改善箇所説明図

エアバッグ制御モジュール
車両側ワイヤハーネスのコネクタ
(室内センターコンソール内部)

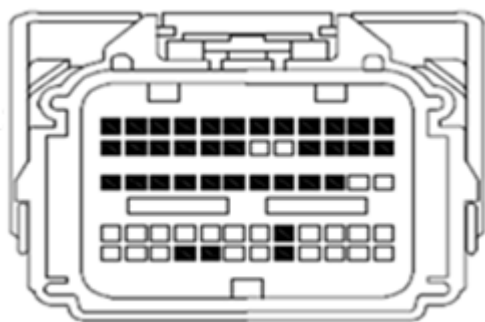
不具合発生箇所：車両ハーネス側コネクタ部（端子の誤組み付け）

下記端子が逆。改善の内容：差し替え

- 端子 17 と 25
- 端子 18 と 26
- 端子 44 と 45
- 端子 43 と 46
- 端子 49 と 52
- 端子 50 と 51

サイド及びカーテン・エアバッグ制御モジュールの車両側コネクタにおいて、端子を誤って配列しているものがある。そのため、衝突した際に本来作動しなければならない箇所と反対側のシートベルト・プリテンショナーが作動し、サイド及びカーテン・エアバッグが作動しないおそれがある。

全車両、当該コネクタの端子の配列を修正する。

識別：フロントドア右側のドア・チェッカーに黄色いペイントを塗布する。
